Изменение № 1 ГОСТ 8319.2—75 Профили стальные горячекатаные периодические продольной прокатки. Профиль для передней оси автомобиля ЗИЛ-130. Сортамент

Постановлением Государственного комитета СССР по стандартам от 19.12.86 № 4038 срок введения установлен

с 01.04.87

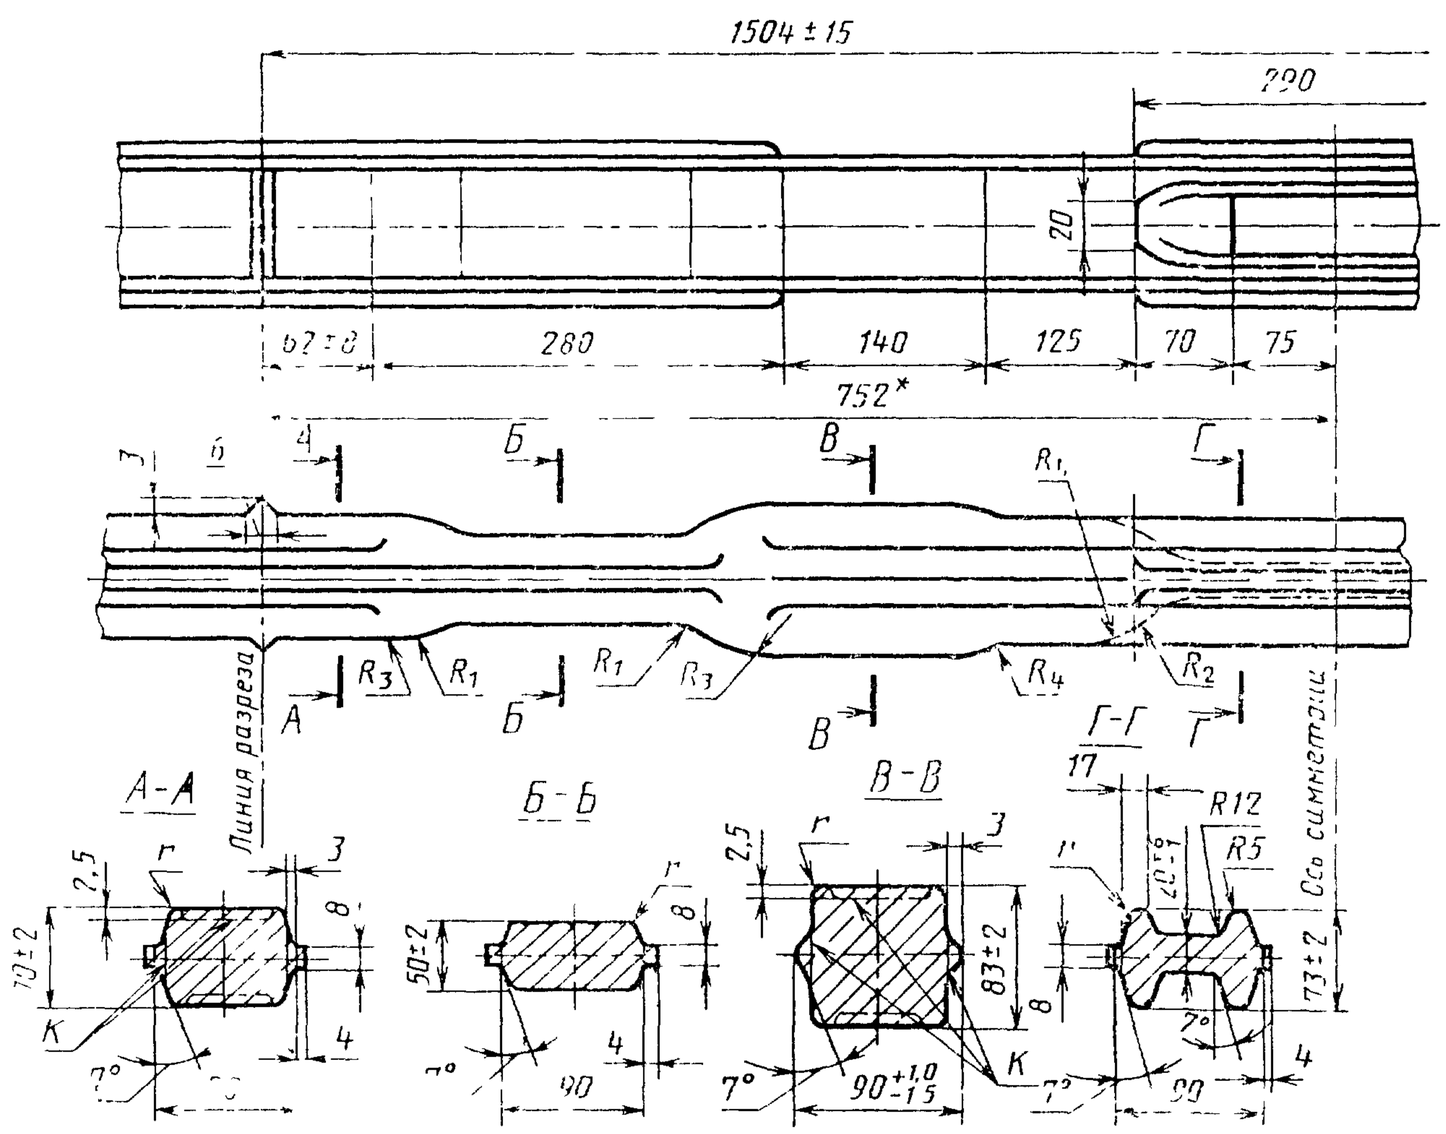
Пункт 3 изложить в новой редакции (кроме таблицы): «3. Размеры и предельные отклонения по ним, смещение контуров, число периодов и масса одного периода должны соответствовать на чертеже и в таблице»;

чертеж заменить новым:
